Projektnummer 19.1014 Sportcampus
Bauvorhaben CaO-Campus Ost München -Sportcampus H1

Thema Änderungsvermerk zum Schallschutznachweis vom 25.11.2021

aufgestellt Kirchheim, 21.11.2025

1.0 Kapitel 3.5.1: Außenwände (Tabelle 1, Seite 17)

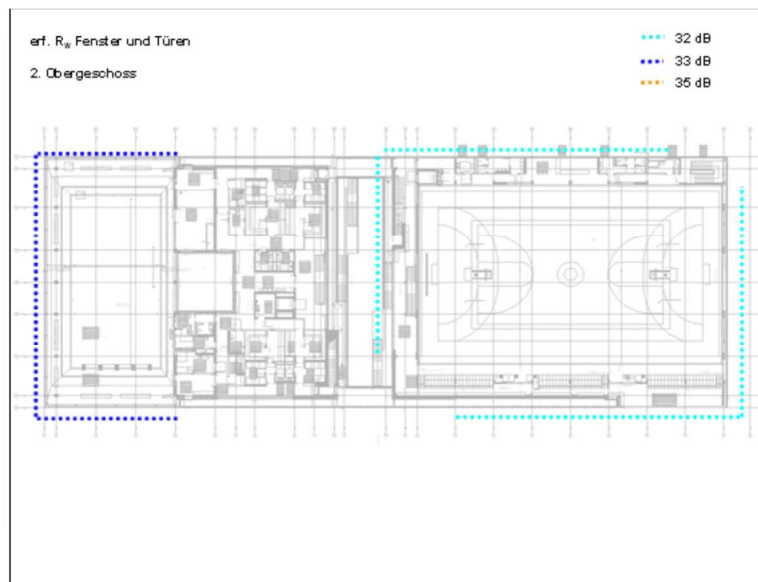
Die angesetzten Schalldämm-Maße für die Außenwände beruhen auf den Bauteilaufbauten aus dem Bauteilkatalog vom 24.09.2021 (Anlage 2 zum GEG-Nachweis). Bei den Außenwänden AW51, AW54 und AW55 waren die Holzständer beidseitig mit 20mm Gipsfaserplatten verkleidet. Im Laufe der Planung wurde die außenseitige Bekleidung auf 15 mm reduziert und die innenseitige Bekleidung durch 22mm bzw. 30mm starke OSB-Platten ersetzt. Durch die äußere Beplankung mit OSB verringert sich das Schalldämm-Maß um ca. 2dB. Die Anforderungen an den Außenlärm werden jedoch noch eingehalten.
